**Rapport d’analyse environnementale  
pour le projet éolien Des Neiges – Secteur Charlevoix sur les  
territoires de la ville de Baie-Saint-Paul et de la paroisse de  
Saint-Urbain par la Société de projet BVH2 s.e.n.c.**

**Dossier 3211-12-243**

**Le 28 novembre 2025**

FIGURE 4 ANALYSE MULTICRITÈRE VISANT À DOCUMENTER LE NIVEAU D'IMPORTANCE DE PARCELLES D'HABITAT POUR LE CARIBOU FORESTIER DE CHARLEVOIX. L'ANALYSE MULTICRITÈRE INTÈGRE L'UTILISATION DOCUMENTÉE DU SECTEUR PAR LES CARIBOUS ET UN INDICE DE QUALITÉ DE L'HABITAT (RSF) POUR LA PÉRIODE 2004-2022

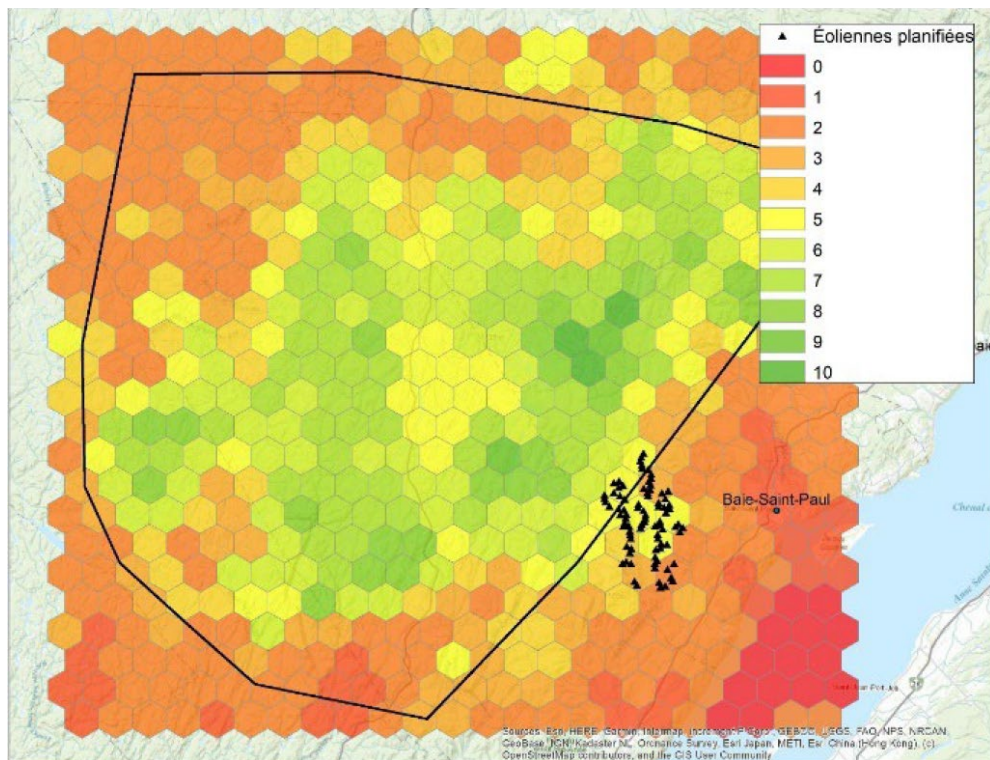
L'habitat qui serait impacté par l'implantation des éoliennes dans l'aire de répartition du Caribou forestier, population de Charlevoix, est constitué de hauts plateaux de 800 m d'altitude et plus. Il s'agit d'habitat recherché par les caribous (Figure 4). L'analyse multicritère permet de mettre en lumière que le secteur touché par ce projet est de qualité variant entre 5 et 7 (10 étant le maximum). Considérant l'état général de l'habitat, les secteurs dont la cote est de 5 et plus sont considérés de bonne qualité. De plus, avec les changements climatiques anticipés et la modification de la composition et la structure forestières issue du déboisement, ces hauts plateaux pourraient devenir des refuges d'importance pour cette espèce.

*L'équipe d'analyse réitère que les experts du MELCCFP ont identifié la zone d'étude du projet, laquelle recoupe une portion de l'aire de répartition du Caribou forestier, population de Charlevoix, comme étant un habitat ayant une importance moyenne à élever pour cette population.*

FIGURE 5 LOCALISATION DU PROJET RELATIVEMENT AUX HABITATS CIBLÉS POUR LA CONSERVATION DU CARIBOU FORESTIER, POPULATION DE CHARLEVOIX

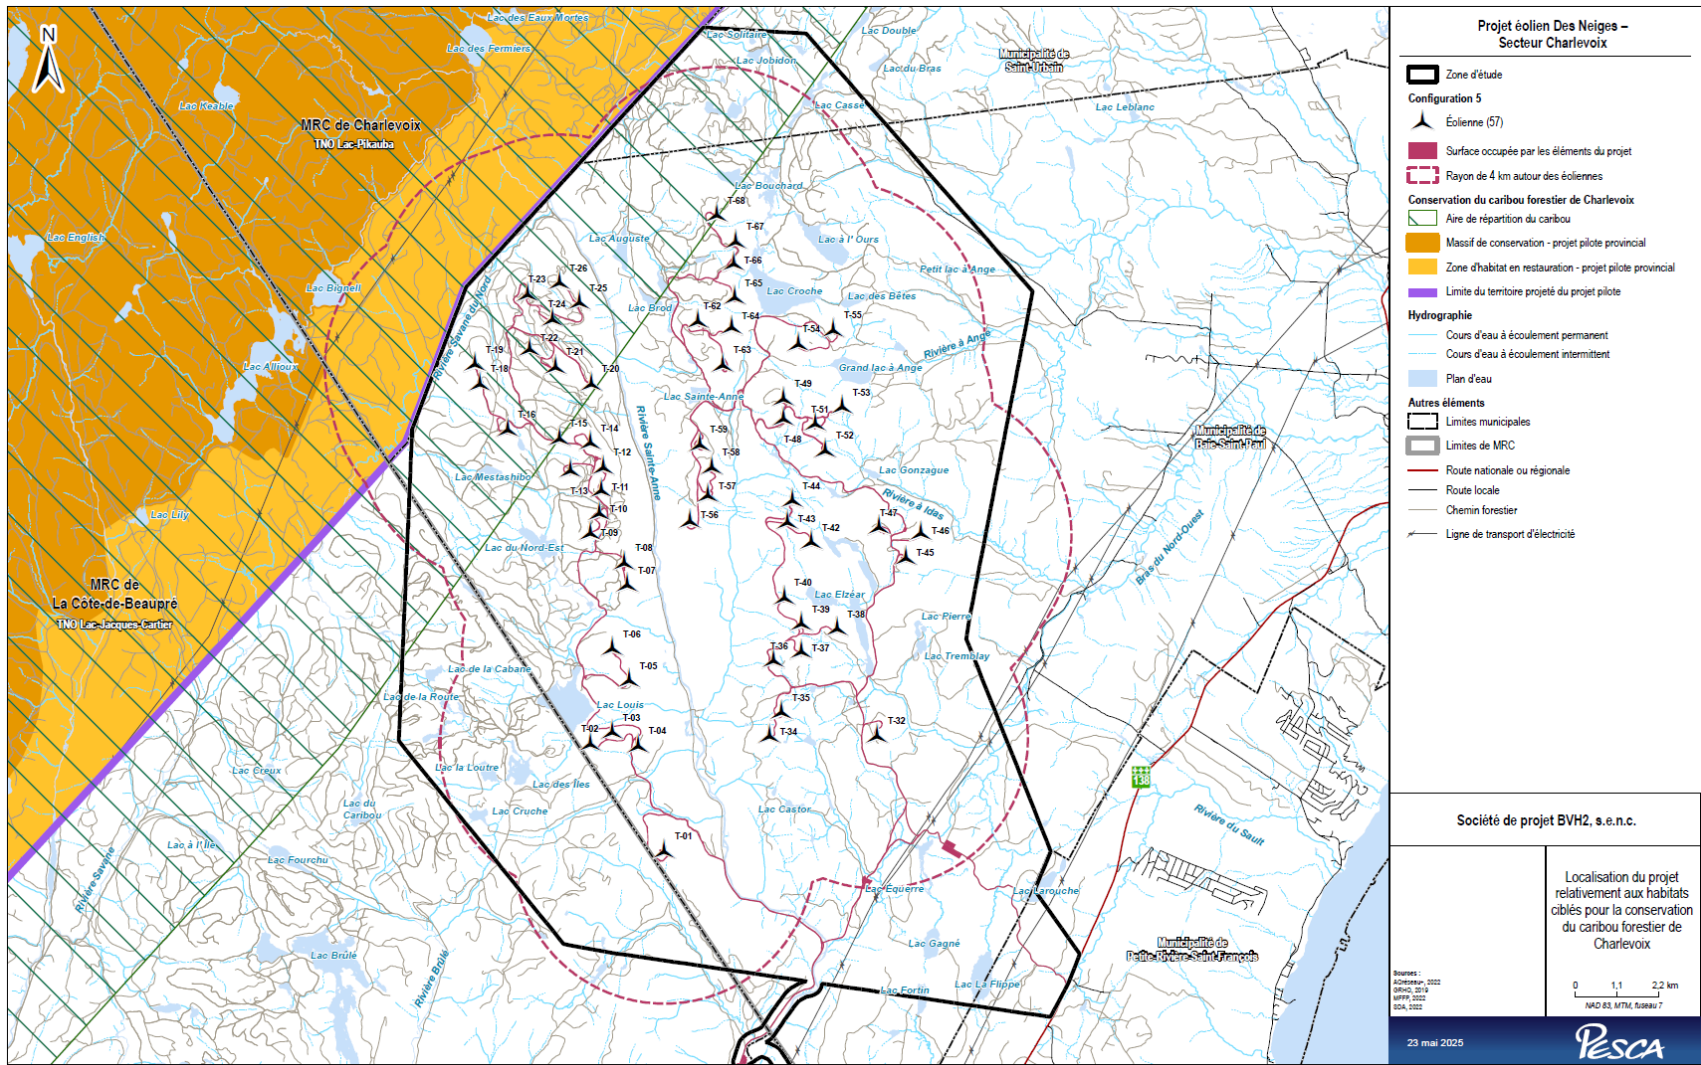
Le MELCCFP souligne également que bien qu'aucune infrastructure ne soit prévue dans les limites du projet pilote, la configuration 5 du projet exercerait tout de même une influence sur la ZHR. En effet, certaines des éoliennes, principalement celles situées dans l'aire de répartition, seraient situées à proximité de la limite du projet pilote. Ainsi, la zone d'influence de 4 km autour de ces éoliennes s'étendrait sur environ 2 600 ha dans la ZHR du projet pilote (Figure 2 et Figure 5). Rappelons que l'objectif énoncé dans le projet pilote concernant la ZHR est de favoriser la restauration active et le retour d'un habitat de qualité favorisant l'autosuffisance des populations. Ainsi, les pertes fonctionnelles engendrées par l'influence des éoliennes, laquelle s'étend sur une zone de 4 km, sur la ZHR mettent en péril l'atteinte des volontés visées par le projet pilote. En effet, même si les efforts de restauration de cette zone permettraient un retour à un habitat de qualité pour le Caribou forestier, celui-ci pourrait être abandonné ou sous-utilisé en raison du dérangement associé aux infrastructures du projet.

Ainsi, les experts du MELCCFP et l'équipe d'analyse considèrent que les éoliennes T-16, T-17, T-18, T-19, T-20, T-21, T-22, T-23, T-24, T-25 et T-26, leurs aires d'assemblage et environ 18 km de chemin d'accès les desservants, présents dans l'aire de répartition du Caribou forestier, population de Charlevoix, doivent être retiré. De plus, aucune nouvelle infrastructure associée au projet ne peut être aménagée dans cette aire de répartition, outre les infrastructures afférentes aux éoliennes T-15 et T-68.

FIGURE 7 MODÉLISATION DU CLIMAT SONORE DE LA CONFIGURATION 5

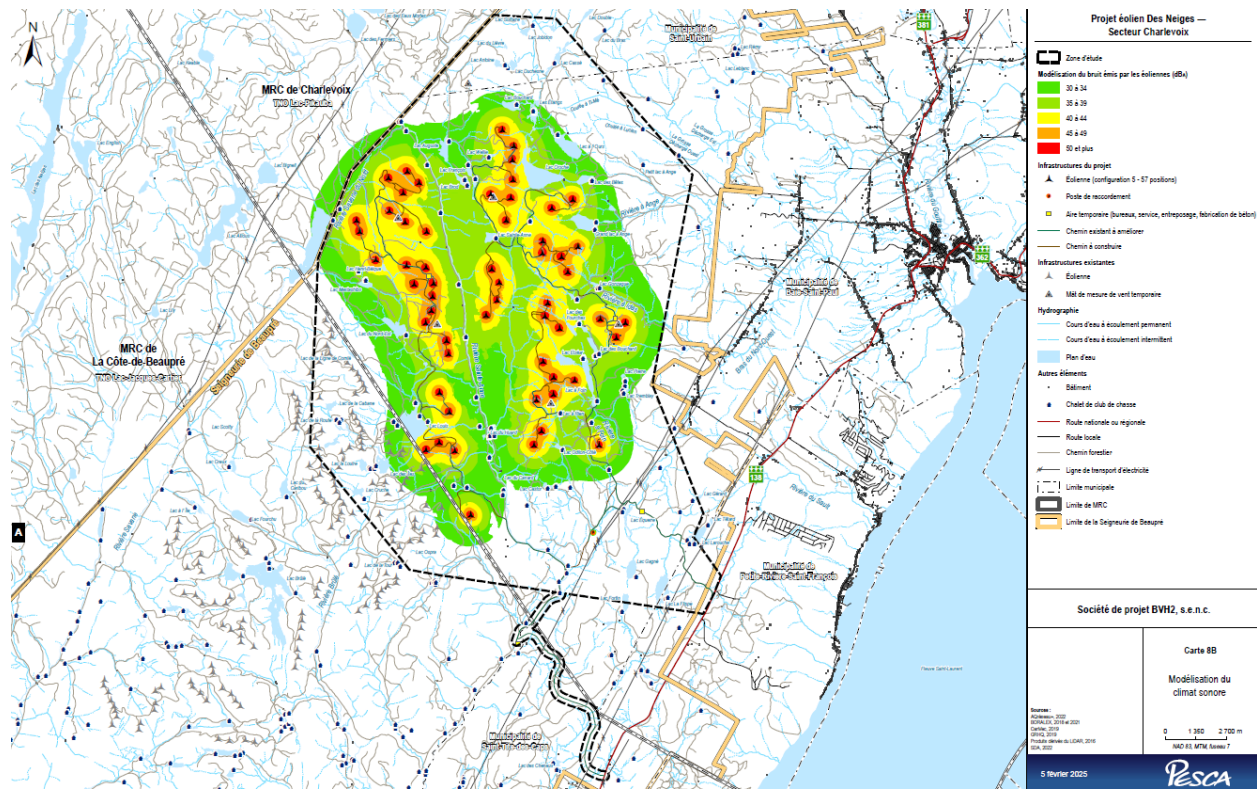
Afin de déterminer l'impact de son projet, l'initiateur a réalisé une simulation du climat sonore (Figure 7). Cette étude conclut que l'impact résiduel serait peu important et que la contribution des éoliennes au climat sonore pour tous les récepteurs (chalet) n'excéderait pas 40 dBA, soit 10 dBA de moins que la limite permise de nuit de 50 dBA de la Note d'instructions 98-01. Cette simulation et ses conclusions ont été jugées acceptables par la direction des politiques de la qualité de l'atmosphère du MELCCFP.
